MINISTERIO DEL INTERIOR, OBRAS PÚBLICAS Y VIVIENDA  
OBRA: HOSPITAL DR. ALEJANDRO POSADAS  
HAEDO-MORÓN, PROVINCIA DE BUENOS AIRES

**CIRCULAR CON CONSULTA N° 4**

Por la presente se responde a las consultas realizadas por las empresas interesadas en la Licitación Pública Nacional N° 81-0013 LPU 17, de la obra denominada "HOSPITAL Dr. ALEJANDRO POSADAS – ETAPA II", sito en la calle Pte. Illia S/N° y Marconi, en la localidad de El Palomar, partido de Morón, Provincia de Buenos Aires:

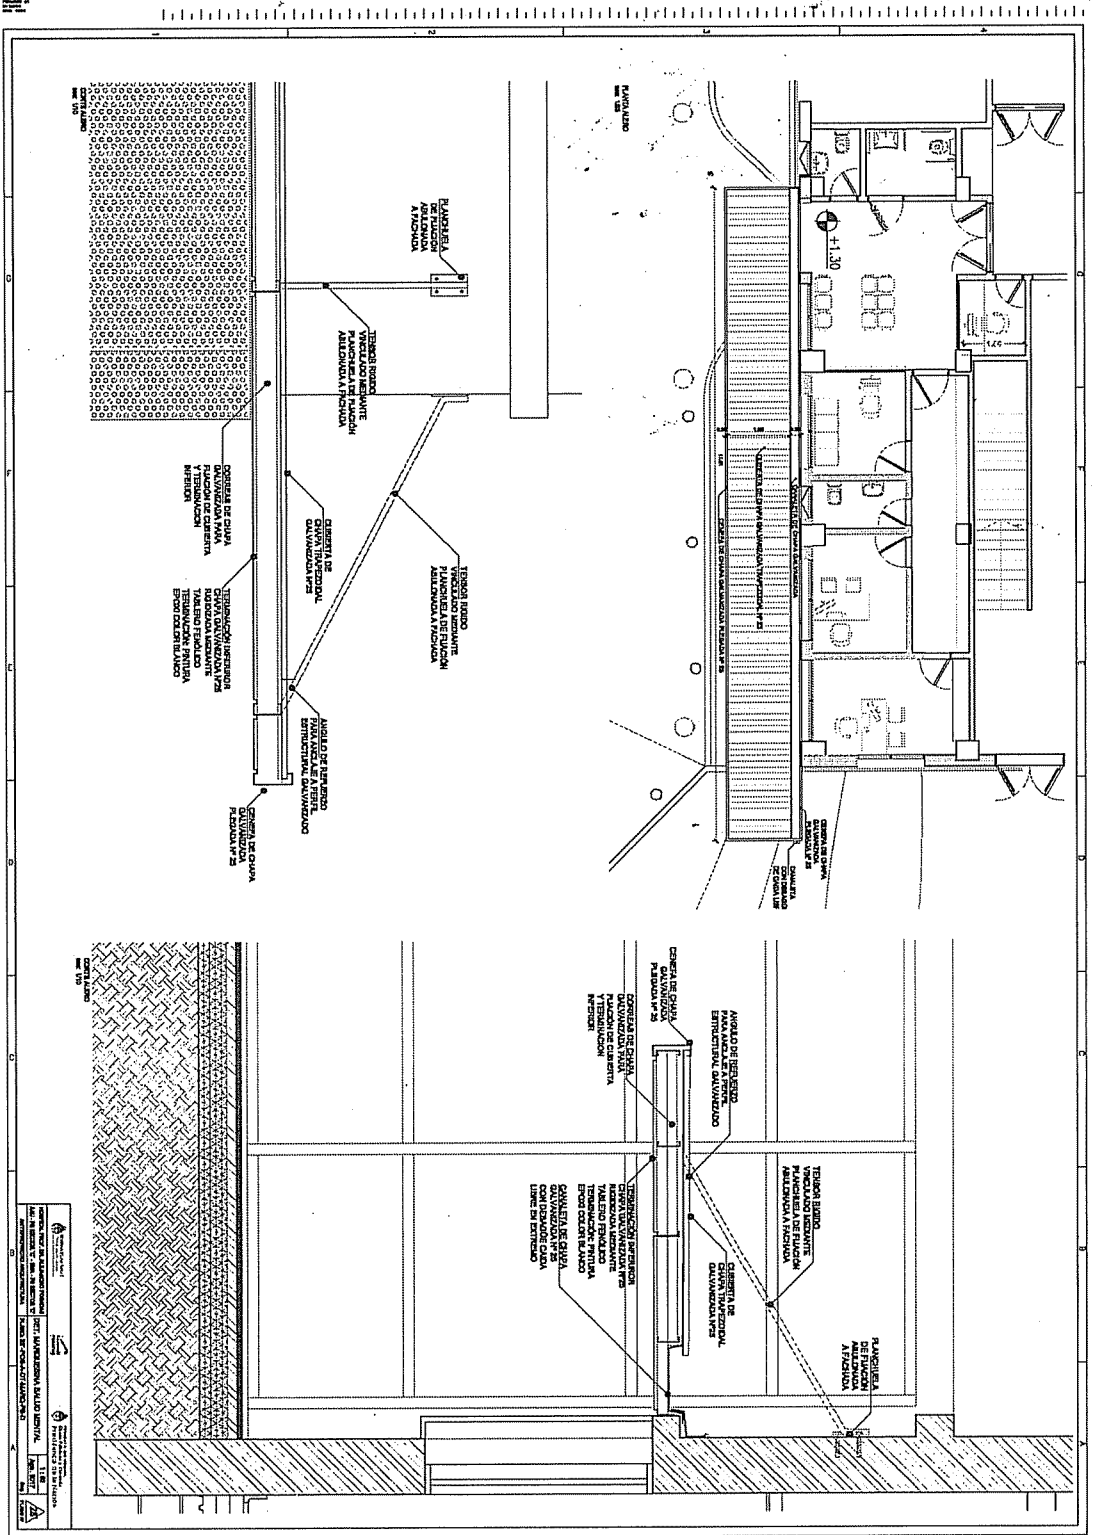
Estimados, por la presente remitimos las siguientes consultas sobre la licitación de referencia: 1- Indicar el color del mosaico granítico 30x30 a proveer. 2- Indicar cómo debe ser el cerramiento de la torre CD, si será de acuerdo al plano 19-POS-A-DT-HER-PBCD y pliego o según el plano TORRE CD. 3- Cuál será el diámetro y la profundidad de los pilotes a ejecutar para apoyo de la losa de steel deck. 4- Se solicita documentación gráfica del alero metálico sobre acceso a sala de espera. 5- Confirmar si la aislación en plomo será para los locales de shock room en sector C pb, ya que figura en la planilla de locales pero no en el plano de detalle del local. 6- Se solicita detalle y especificaciones de toda la señalética exterior a proveer, si es que es alcance de este pliego. 7- Especificar cómo debe considerarse el amure de toda la señalética interior. 8- Se solicita cielorraso Desmontable de placa metálica tipo Orcal Bioguard de Armstrong o equivalente antibacteriano de 60x60. Nuestros proveedores nos informan que este cielorraso es importado, no está entrando al país y no se consigue equivalente en Argentina. Indicar alternativa a cotizar. 9- Confirmar si las cortinas roller deben llevar guías laterales como solicita el pliego ya que, al solicitarse tela screen translúcida, éstas no serían de utilidad para oscurecimiento completo como sería si fuesen black-out. Estas guías encarecen esta provisión y requieren mucho más mantenimiento. Sin otro particular, saludamos atte Ing Ignacio Altube

- 1- El color lo define la Inspección de Obra, según lo expresado en CAPITULO C.11 SOLADOS del documento "3.PET p.b.sector C.pdf". El mosaico granítico deberá ser de base blanca, con color a definir.
- 2- Debe ser de acuerdo al plano 19-POS- A-DT-HER-PBCD y pliego. Se debe desestimar el plano Torre CD
- 3- Serán de 20 a 25cm de diámetro según el equipo disponible y con una profundidad aproximada de 2m o hasta encontrar suelo tosca. De todos modos la empresa adjudicataria deberá verificar los cálculos durante la documentación ejecutiva.
- 4- El alero de acceso a Salud Mental está especificado en el Pliego de Especificaciones Técnicas Particulares, archivo "4.PET.pbD" en el punto D.03.11 - Alero sobre acceso a sala de espera e ingreso de servicio.

Se aclara que en PET donde dice: "libre escurrimiento" debe decir "canaleta posterior, pegada a fachada, con caída libre sobre un extremo".

El plano de detalle se adjunta al presente.

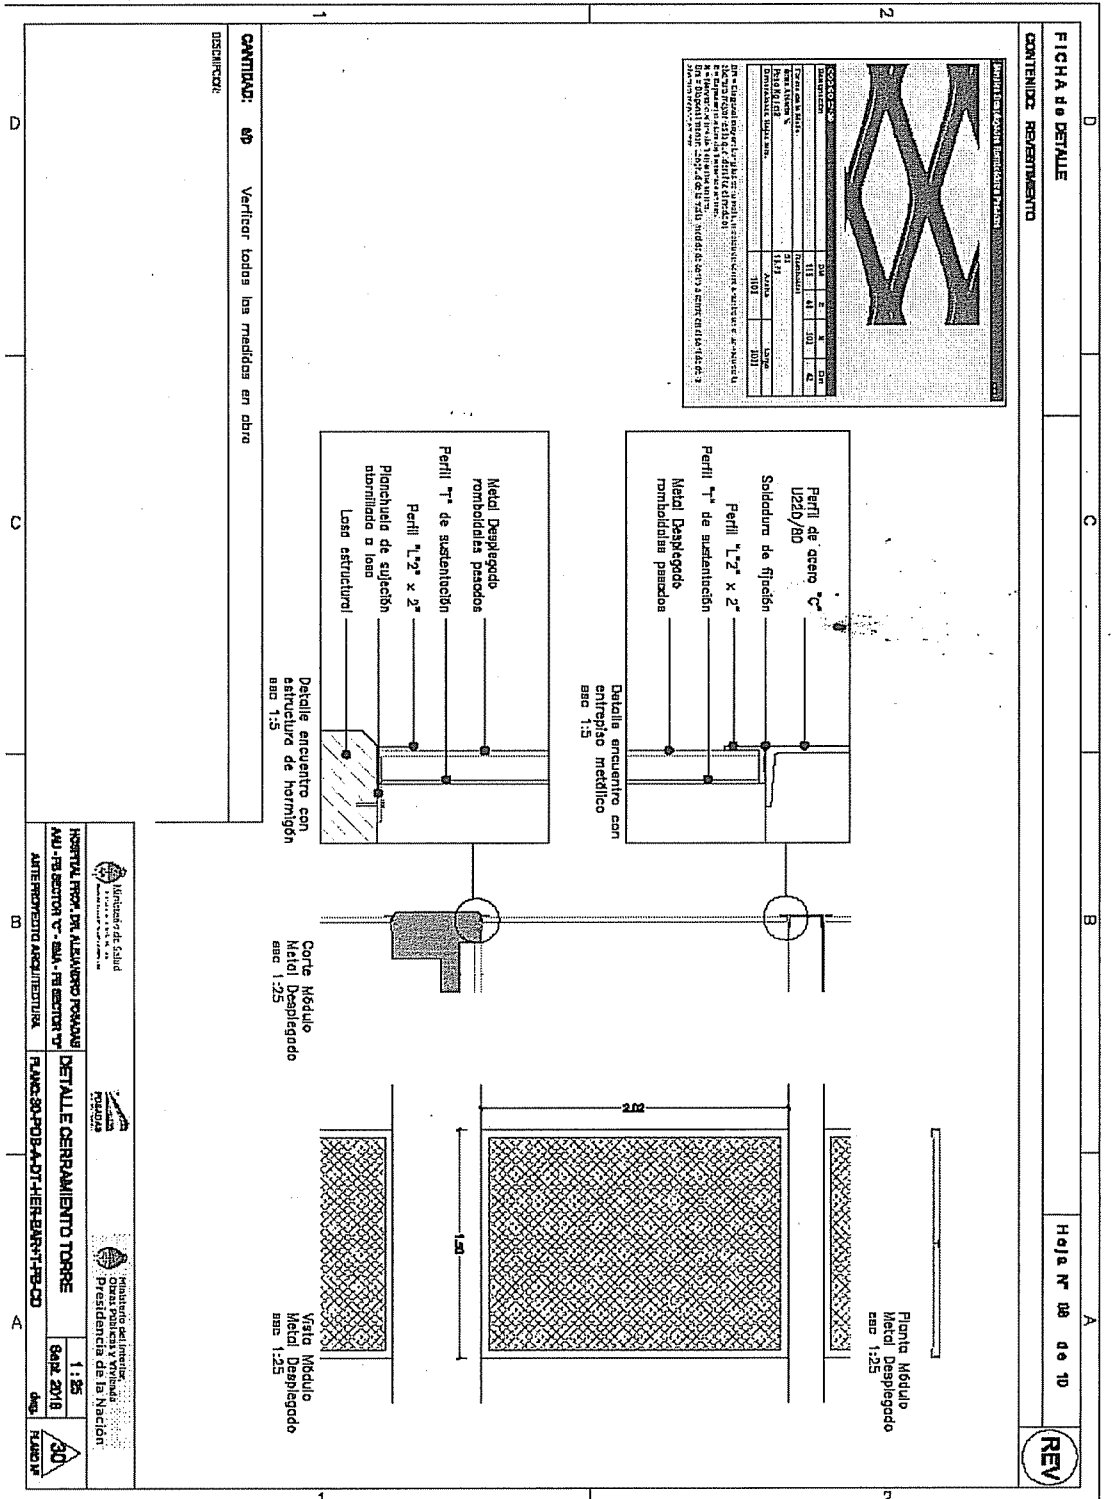
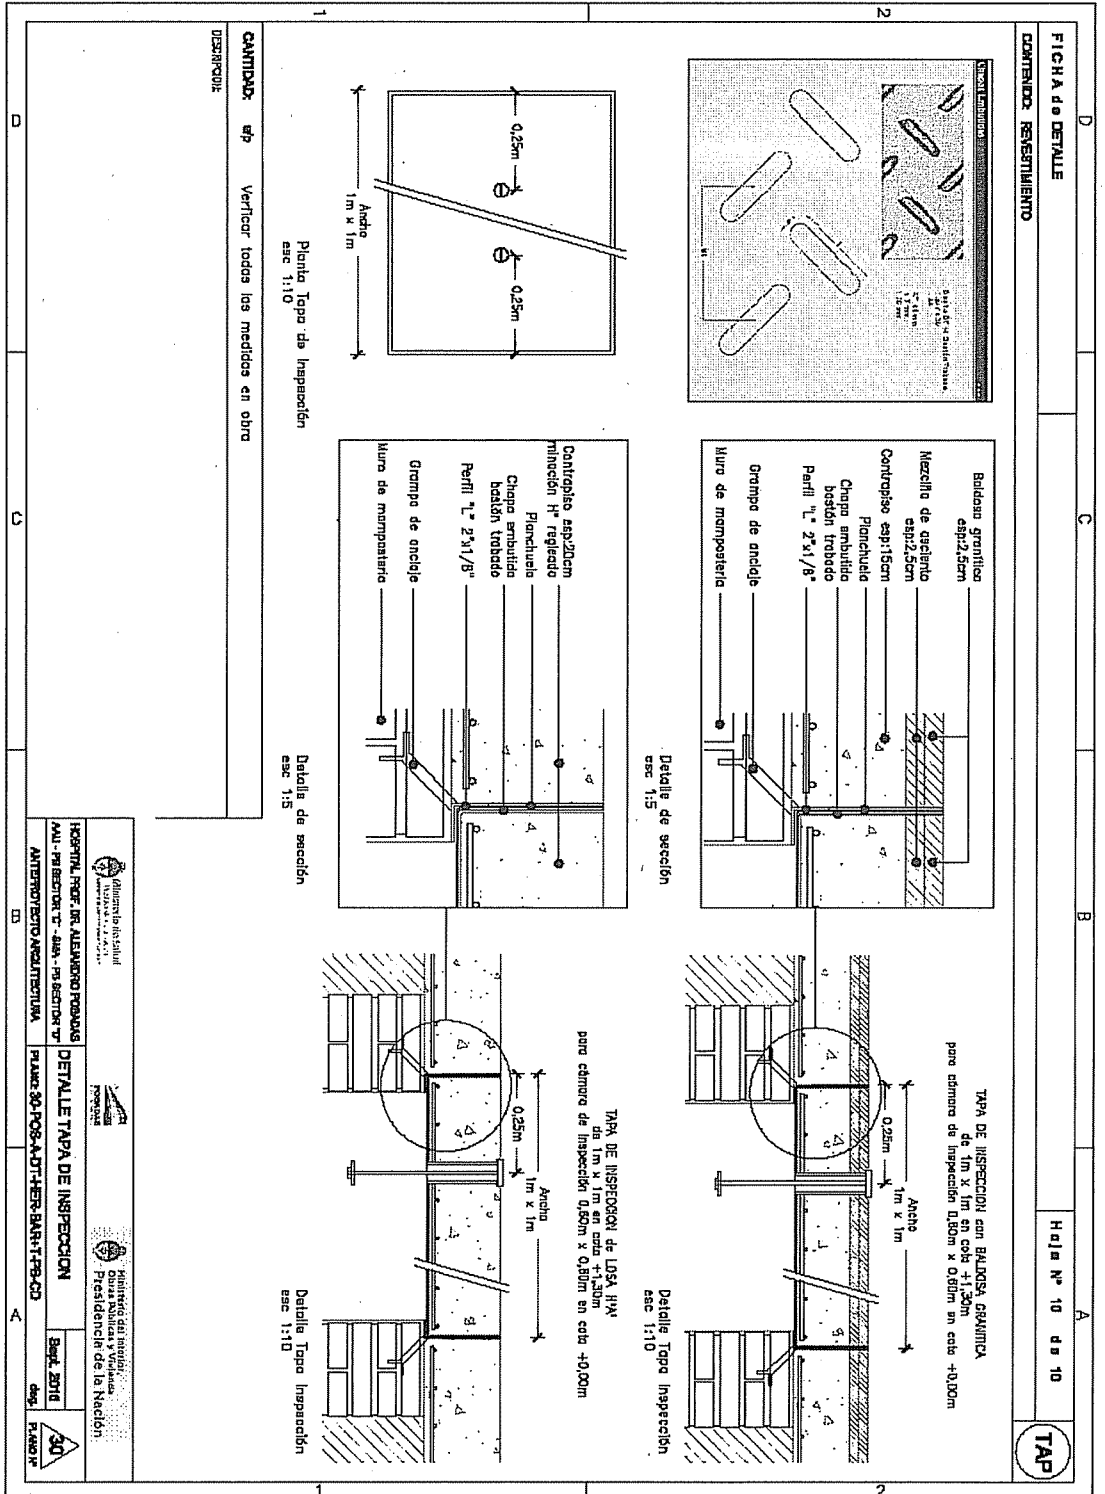
NOTA: Observamos que algunos planos que contenían imágenes ilustrativas, no se ven o aparece la ruta de donde deberían linkarse. Por ejemplo en la ficha de detalles de las rejillas de inspección. (19-POS-A-DT-HER-PBCD-FORMATOS10). Por ello, adjuntamos nuevos pdf de los que vimos estaban con esos errores.
